ID: Codice procedura (ID_VIP/ID_MATTM):10844

Impianto per la produzione di energia elettrica da fonte eolica, costituito da 6 aerogeneratori della potenza complessiva di 37,2 MW, un sistema di accumulo da 25 MW e relative opere connesse in località "Rempillo" nel comune di Pitigliano (GR).

ALLEGATO alle OSSERVAZIONI all' IMPIANTO EOLICO denominato REMPILLO nel COMUNE di PITIGLIANO (GR). Comp

Analisi degli Impianti Eolici Esistenti e in Progetto

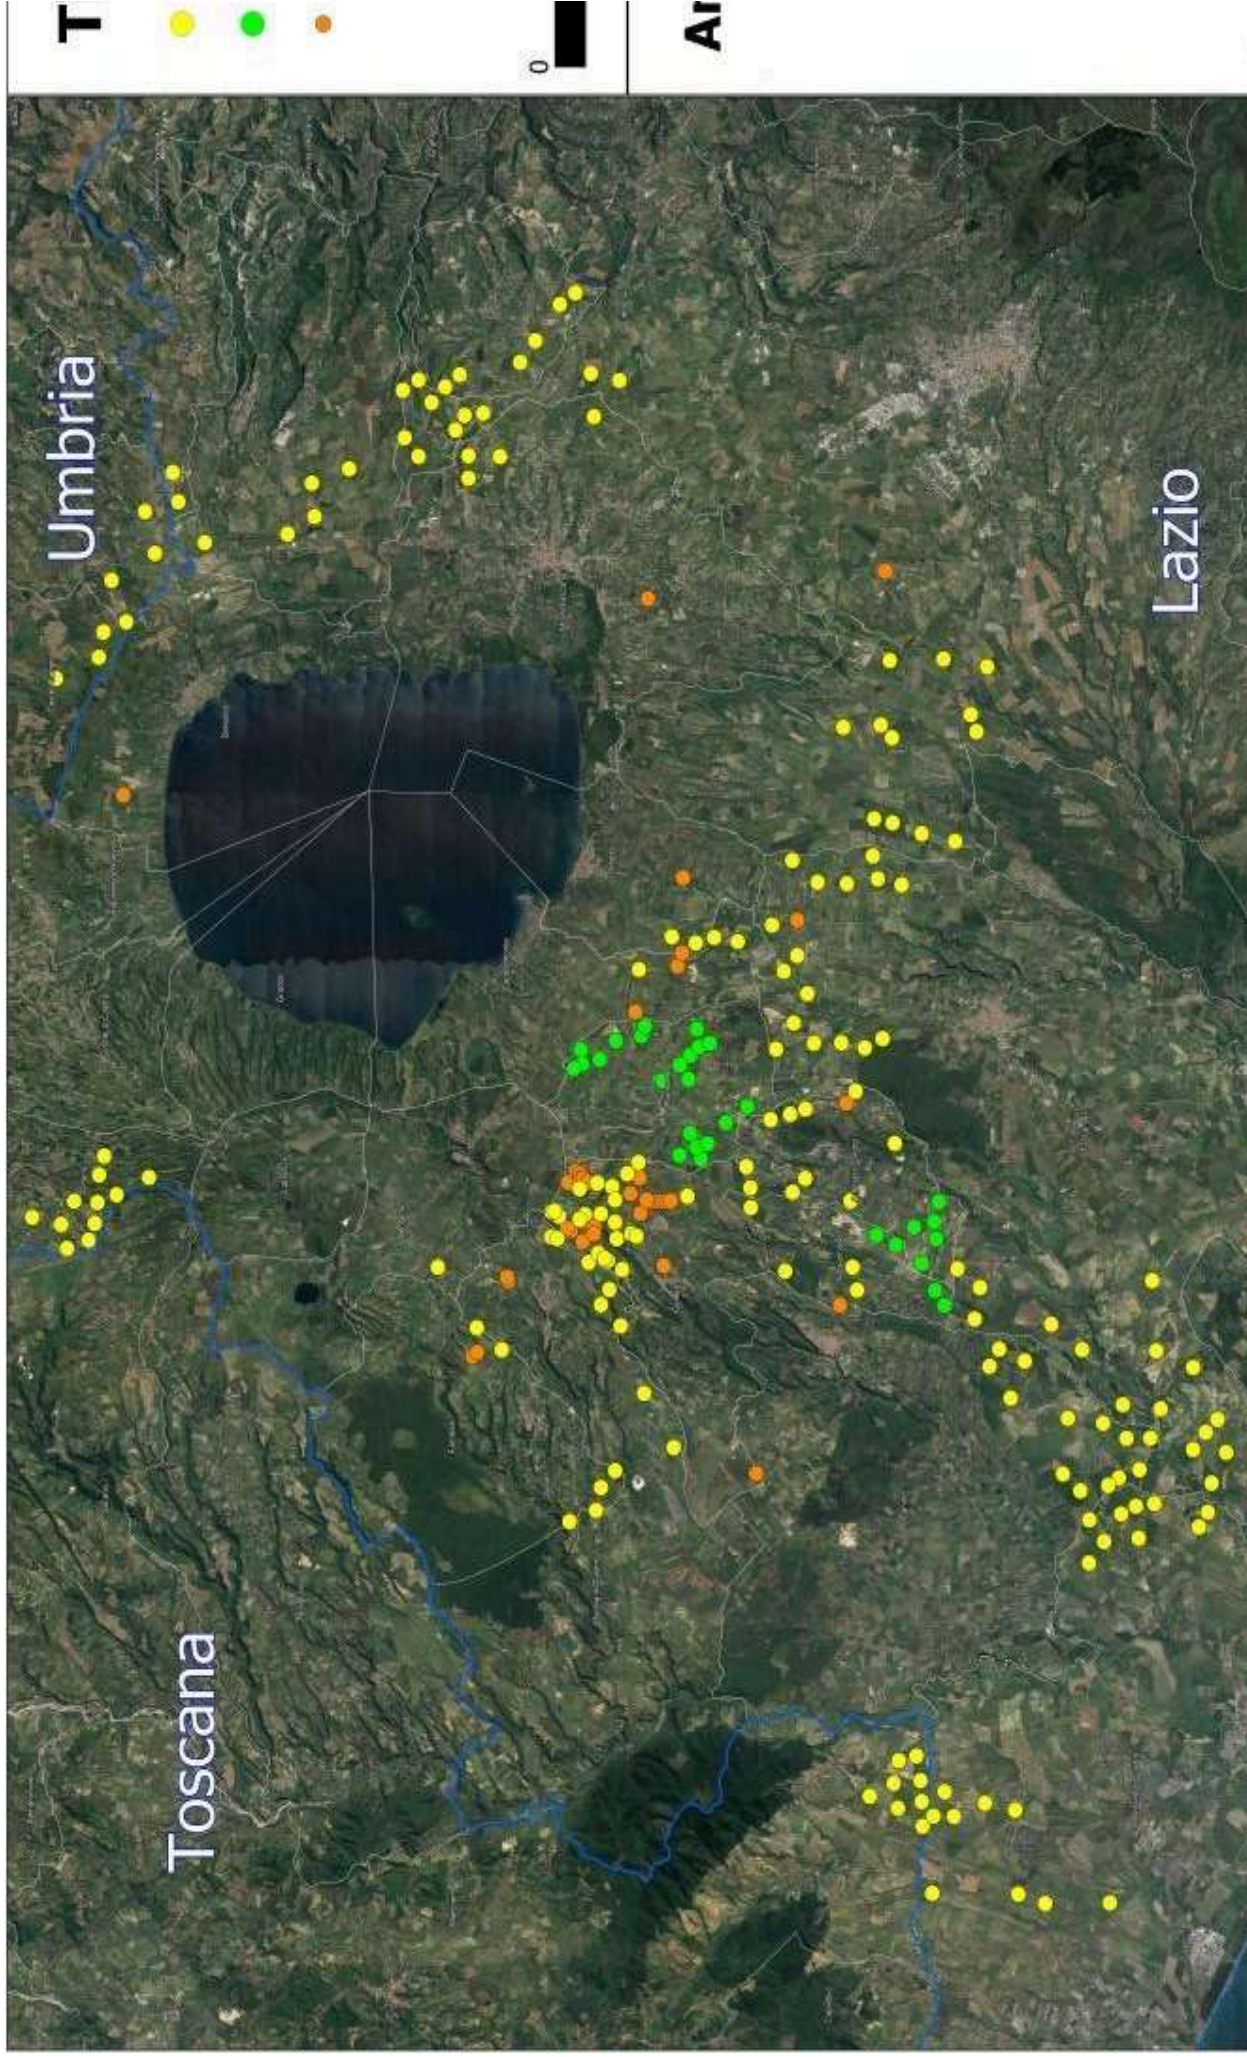
nn. 1 e 2 e crea anche degli impatti negativi anche sui beni naturalistici come verrà dettagliato nell'Osservazione n. 4. Inoltre andrebbe a sommarsi al già enorme cumulo di impianti eolici e fotovoltaici e geotermici che già creano una elevata criticità ambientale nella provincia di Viterbo e interferiscono anche con il territorio toscano come si può vedere dalle immagini nn. 4 e 5 dell'Allegato n. 1.
